Projet de parc éolien Mont de Bagny II à Saint-Souplet

Demande d'autorisation d'exploiter un parc de six aérogénérateurs et deux postes de livraison sur la commune de Saint-Souplet

Rapport de décision finale

RAPPORT DE L'INSPECTION DES INSTALLATIONS CLASSÉES

Figure 1 : Carte des points d'écoute acoustique

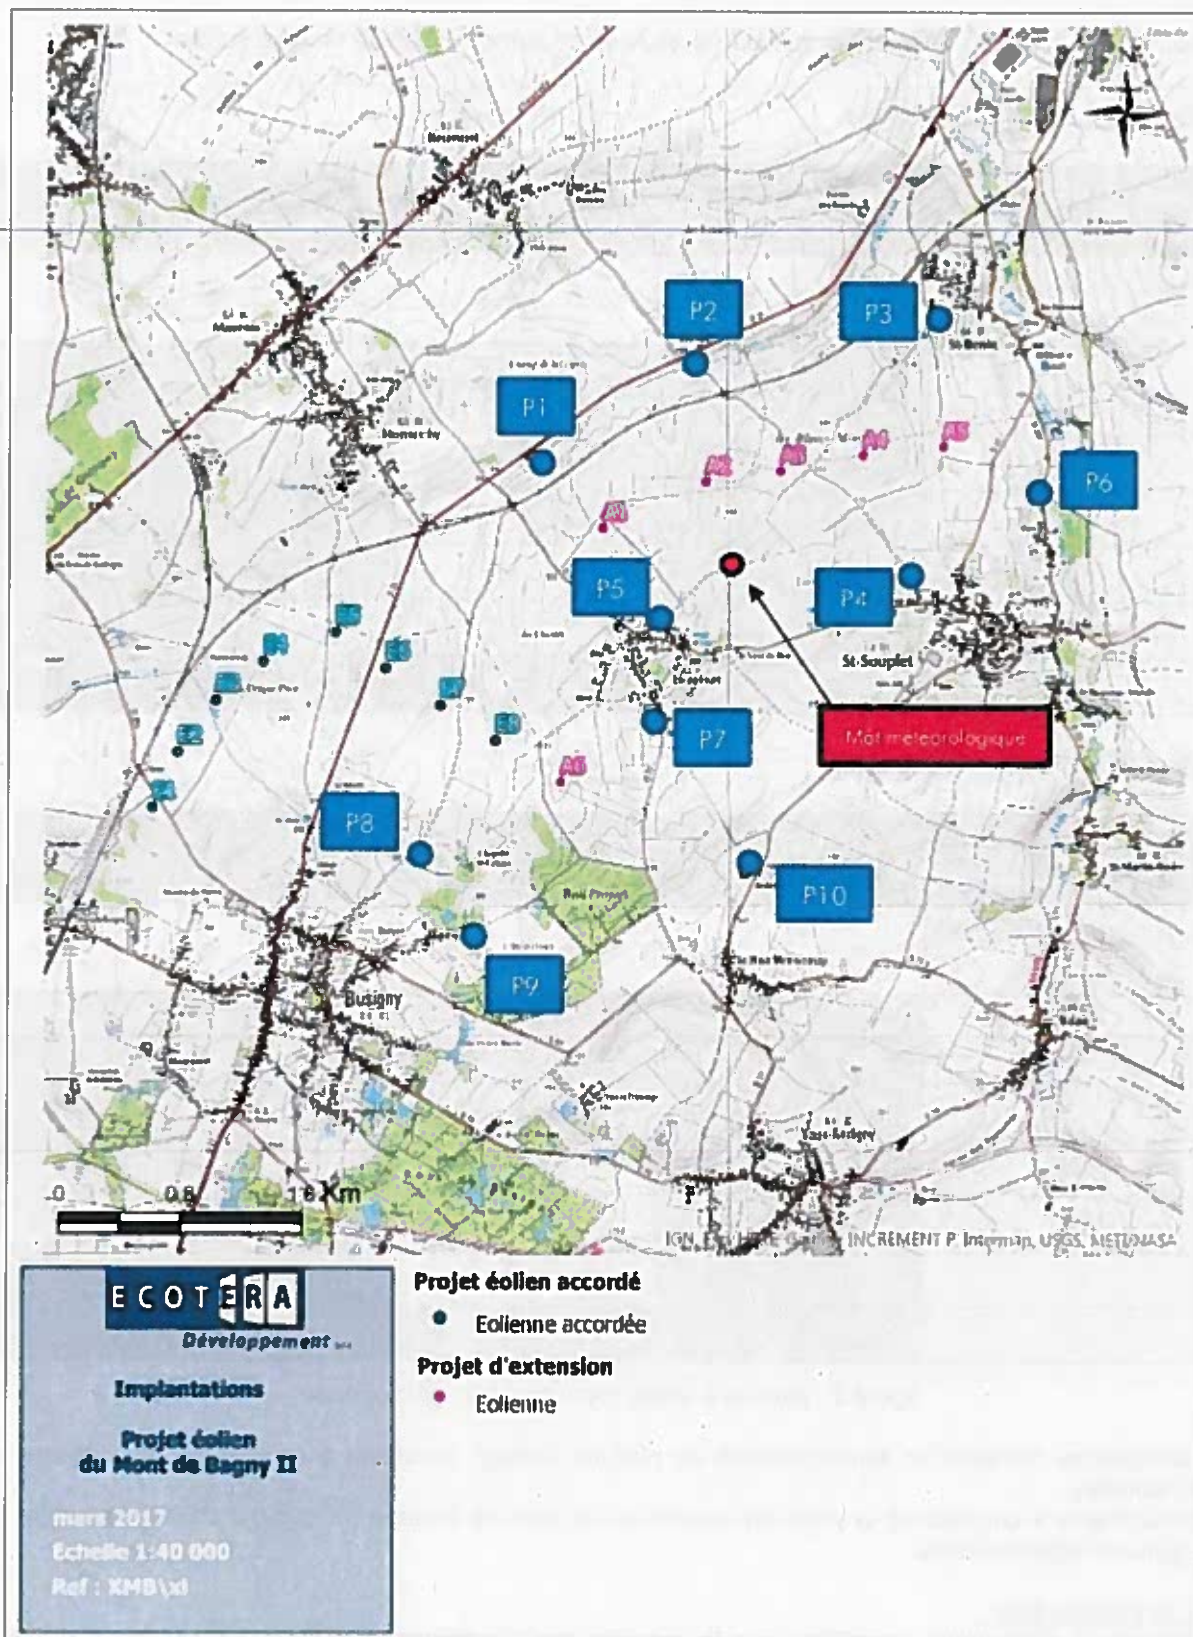
En l'absence d'éléments tangibles sur le respect des émergences réglementaires et donc de la prévention des nuisances associées au bruit pour le voisinage, le plan de bridage doit, le cas échéant, être mis en œuvre dès la mise en service du parc éolien.

Annexe 4 : Carte des enjeux chiroptérologiques de l'Aire d'Étude Immédiate

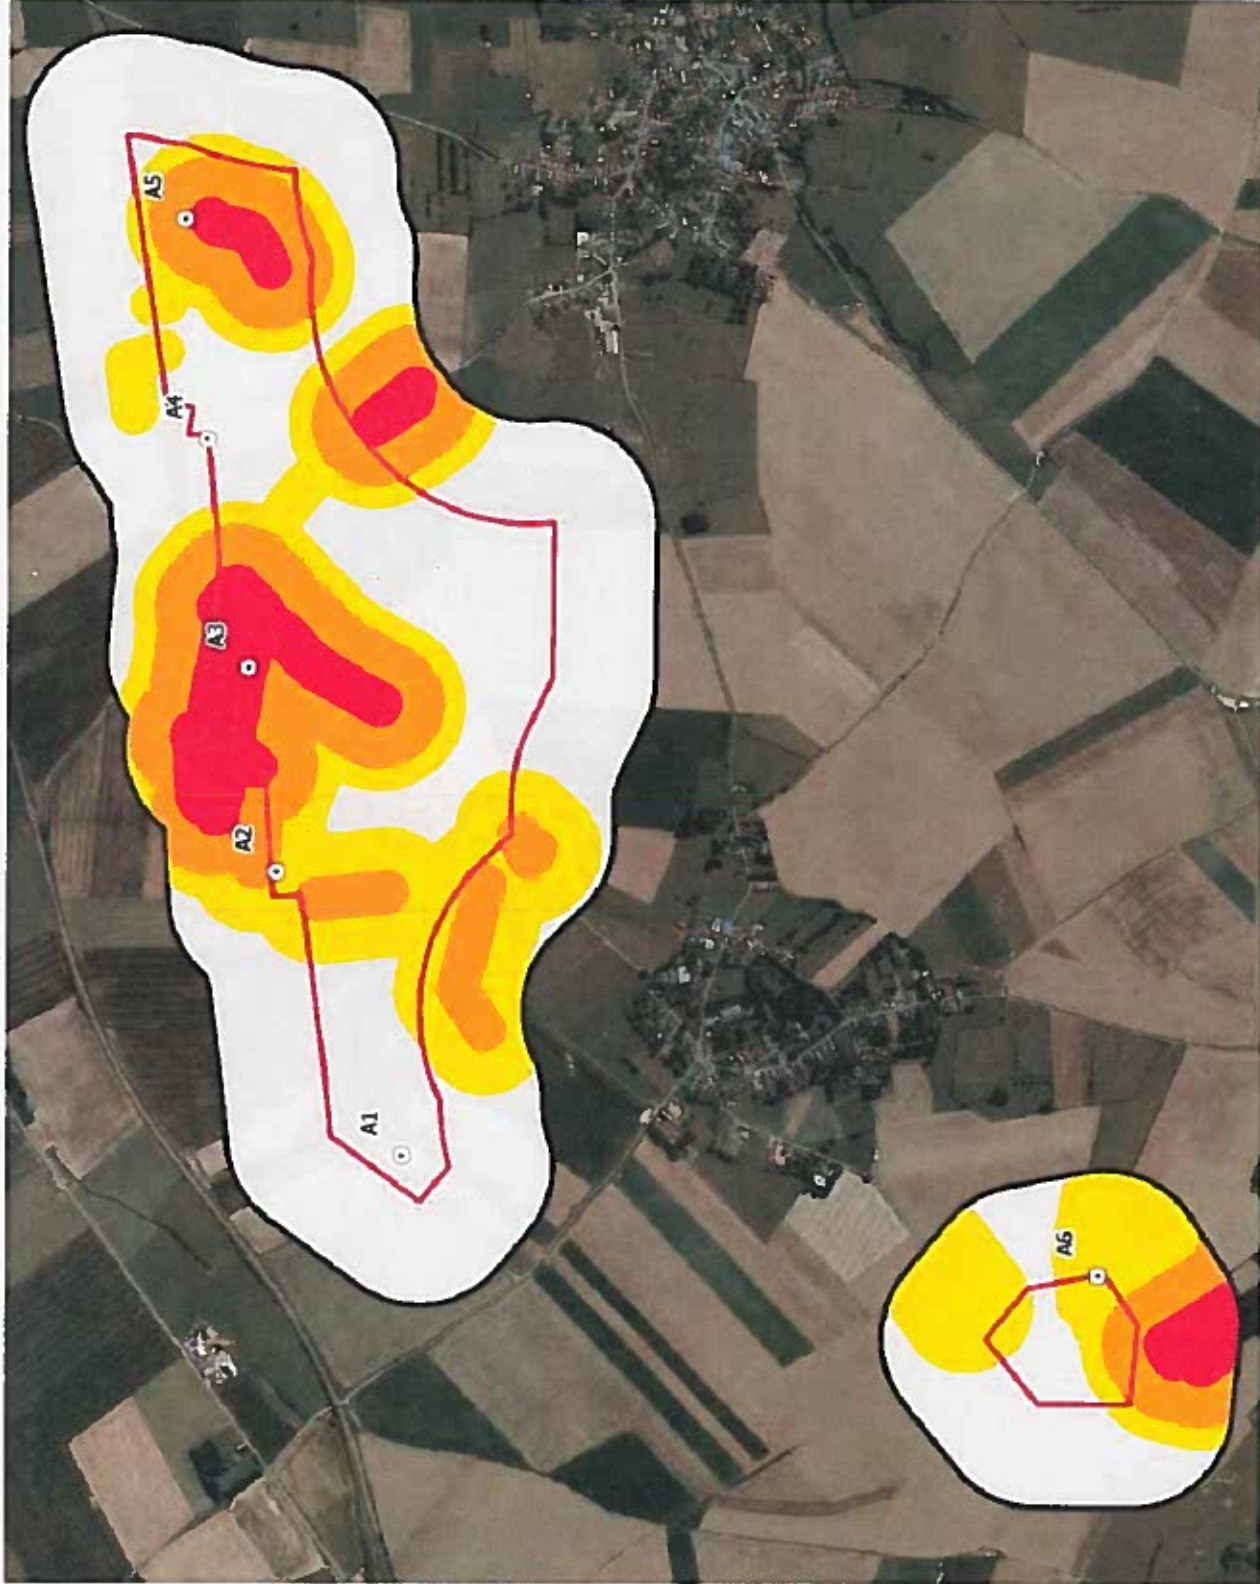
Les localisations proposées pour les éoliennes se situent à proximité de zones à enjeux pour les chiroptères mises en évidence par l'étude d'impact (cf. annexe 4) :

- l'éolienne E2 se situe à environ 100 mètres en bout de pales à l'ouest d'une zone à enjeux forts ;
- l'éolienne E3 surplombe une zone à enjeu fort pour les chiroptères ;
- l'éolienne E5 surplombe une zone à enjeu fort pour les chiroptères ;
- l'éolienne E6 se situe à 120 mètres en bout de pales au nord-est d'une zone à enjeu fort pour les chiroptères.

Or, les éoliennes E2, E3, E5 et E6 se situent à moins de 200 mètres en bout de pales de zones à enjeux forts pour les chiroptères.

Cette mesure est qualifiée de mesure d'évitement. Or, il est communément admis que ces paramètres ne couvrent pas l'ensemble de l'activité chiroptérologique. Cette mesure est donc à qualifier de mesure de réduction. De plus, le pétitionnaire n'a pas démontré la pertinence du plan de bridage proposé vis-à-vis de l'activité chiroptérologique présente aux altitudes à risques, notamment car celle-ci n'ayant pas été pleinement déterminée.

Le bridage proposé ne peut être considéré comme satisfaisant qu'en complément d'un évitement des zones présentant une activité forte ou une diversité importante de chiroptères, lorsque des impacts résiduels sont pressentis ou persistent. Or, comme évoqué ci-dessus, ces zones n'ont pas été évitées. Il y a donc lieu de considérer que la séquence « éviter, réduire, compenser » n'a pas été menée à un niveau suffisant au regard de la localisation des éoliennes E2, E3, E5 et E6.
